11.防雪柵の設計が適切でなかったもの（不当事項）

事業の概要

図面等に基づく防雪柵

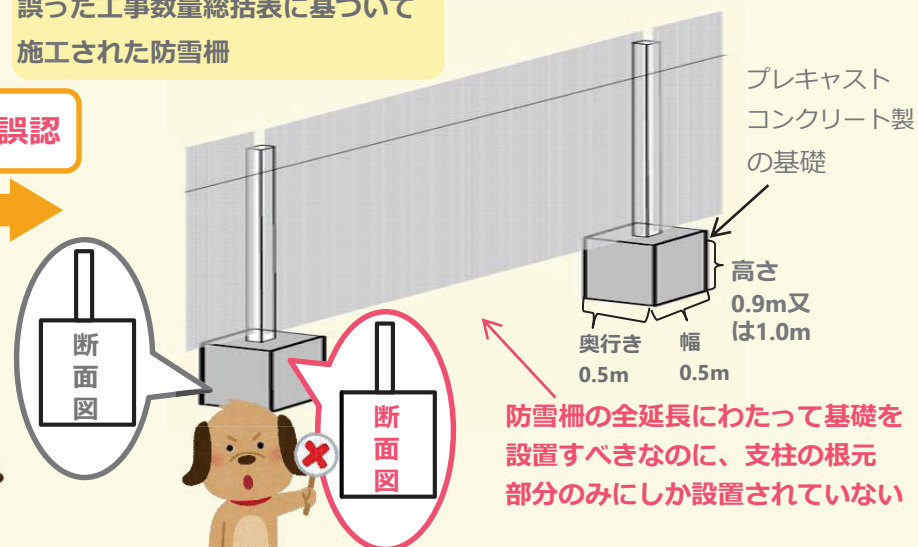
- 市は、工事数量総括表の作成に当たり、側面から見た断面図を正面から見た縦断面図と誤って認識し、全18本の支柱の根元部分のみに幅0.5m、奥行き0.5m、高さ0.9m又は1.0mのプレキャストコンクリート製の基礎を計18基設置

断面図を縦断面図と誤認

誤った工事数量総括表に基づいて
施工された防雪柵

- 県は、防雪柵の基礎について、記載内容が図面と異なる誤った工事数量総括表に基づいて施工されていたのに、確認が十分でなかったことから、工事が設計図書どおり完了したとして、市に工事費を支払っていた
- 実際に設置された基礎の形状等を用いて設計計算を行ったところ、転倒に対する安全率が、設計計算上安全とされる安全率を大幅に下回っていた
